## PERMIS DE CONSTRUIRE MODIFICATIF UNIQUE 2

### MODERNISATION GARE D'AUSTERLITZ

### ENSEMBLE IMMOBILIER A7A8

#### NOTICE DE SÉCURITÉ

**Pour l'intercommunication à gauche sur le plan : il est désormais prévu une porte e à deux vantaux battante : voir ci-après**

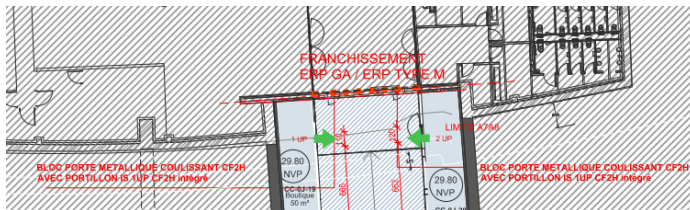
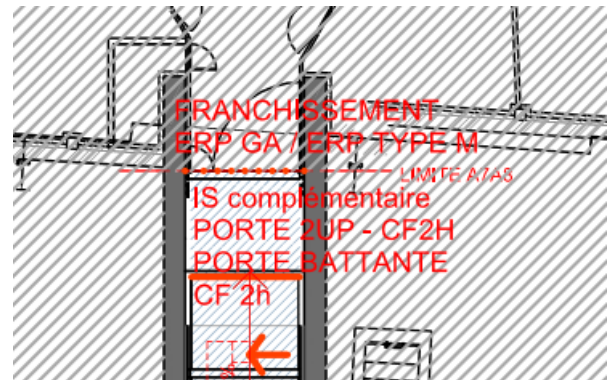
**GA 17.2.4.1: ces intercommunications constitueront un dégagement accessoire pour les zones de circulations reliant les deux établissements, la distance à parcourir pour gagner le jardin où un escalier étant supérieure à 10m.**

Il sera mis en oeuvre d'un élément CF de degré 2H à fermeture automatique, asservi à la détection automatique de la gare SNCF, une tête de DI de part et d'autre de chaque porte à fermeture automatique.

**La maintenance de ces dispositifs sera placée sous la responsabilité de l'exploitant de la Gare de Paris Austerlitz. (Prescription n°6 de l'avis IGSI du 23/02/2022)**

### Auditorium :

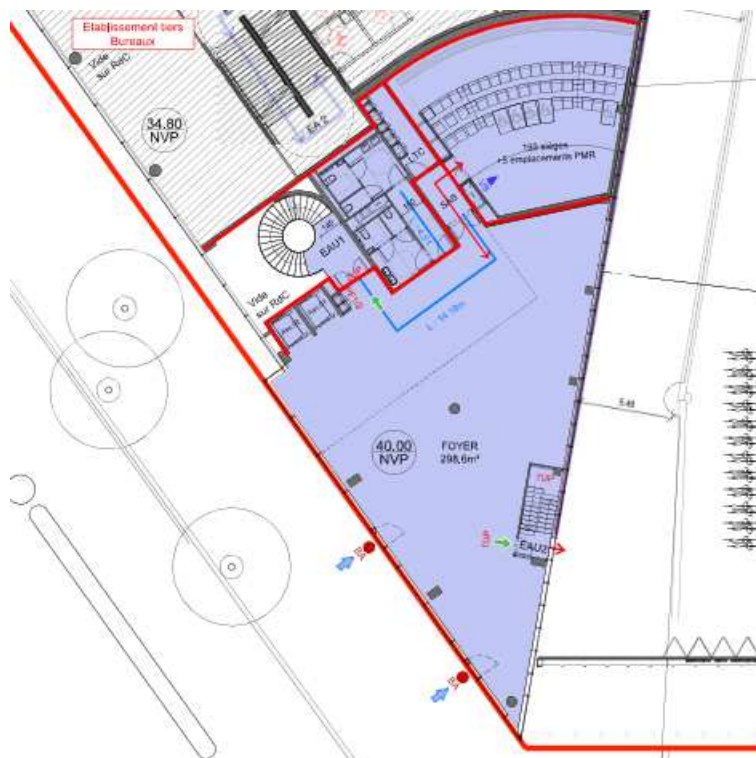
- Ré intégration d'un deuxième ascenseur Hall Auditorium
- Superposition des ouvrants pompier et ouvrants d'amenée d'air neuf façade Bvd de l'Hôpital avec modification de leur disposition
- Modification d'une issue de secours, avec création d'une nouvelle intercommunication dans l'escalier de secours des bureaux bâtiment A : l'escalier EAU3 au N2 est désormais supplémentaire, une intercommunication est créée avec le bâtiment A à ce niveau permettant une issue de 1UP sur l'escalier EA1 du bâtiment A bureaux.

## Bureaux et locaux avitaillement SNCF :

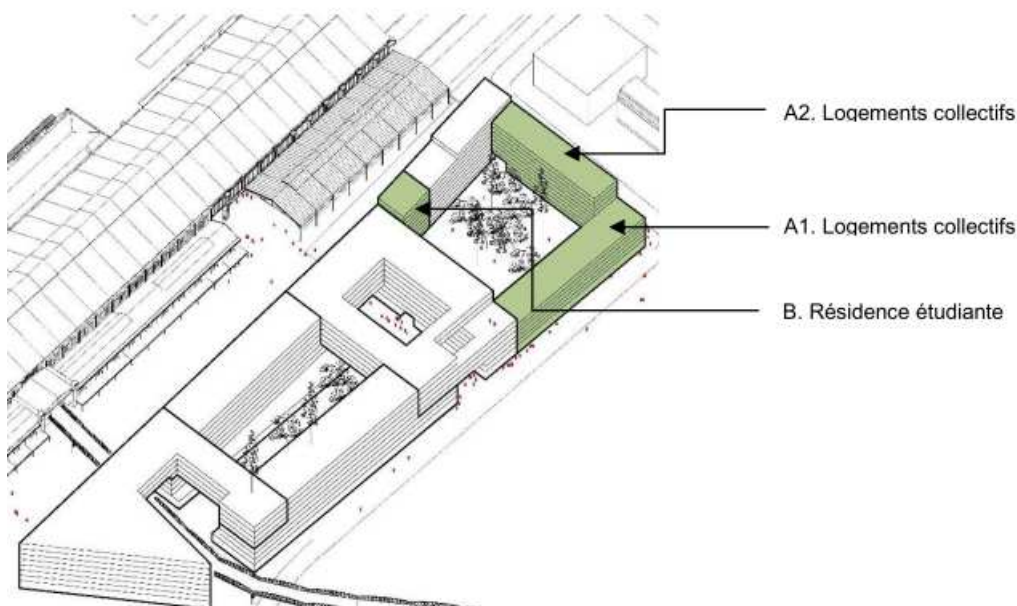
- Intégration en façade des ouvrants de désenfumage pour les escaliers ESN-3 et ESN-1
- quelques modifications d'aménagement intérieur

Pour l'intercommunication à gauche sur le plan : il est désormais prévu une porte e à deux vantaux battante : voir ci-après

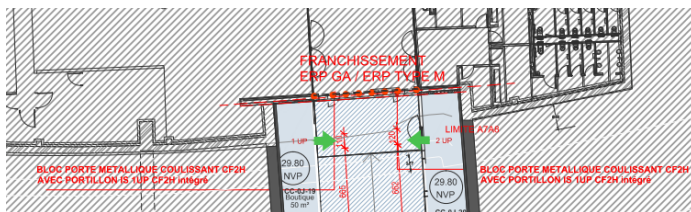
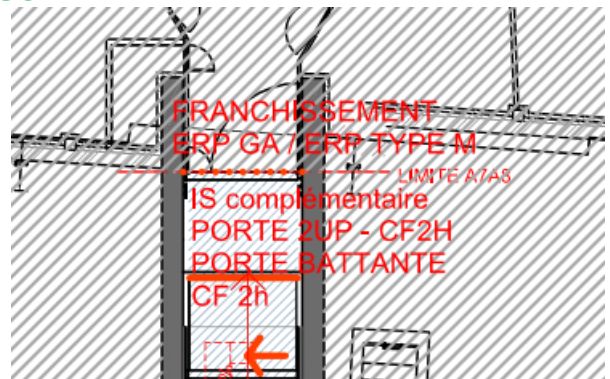
Il existera deux intercommunications entre les commerces A7A8 et l'ERP GA au niveau S01. Ces intercommunications constitueront un dégagement accessoire pour les commerces A7A8 vers l'établissement GA pour les zones de circulations reliant les deux établissements, la distance à parcourir pour gagner le jardin où un escalier étant supérieure à 10m.

Il sera mis en oeuvre d'un élément CF de degré 2H à fermeture automatique, asservi à la détection automatique de la gare SNCF, une tête de DI de part et d'autre de chaque porte à

**La maintenance de ces dispositifs sera placée sous la responsabilité de l'exploitant de la Gare de Paris Austerlitz. (Prescription n°6 de l'avis IGSI du 23/02/2022)**
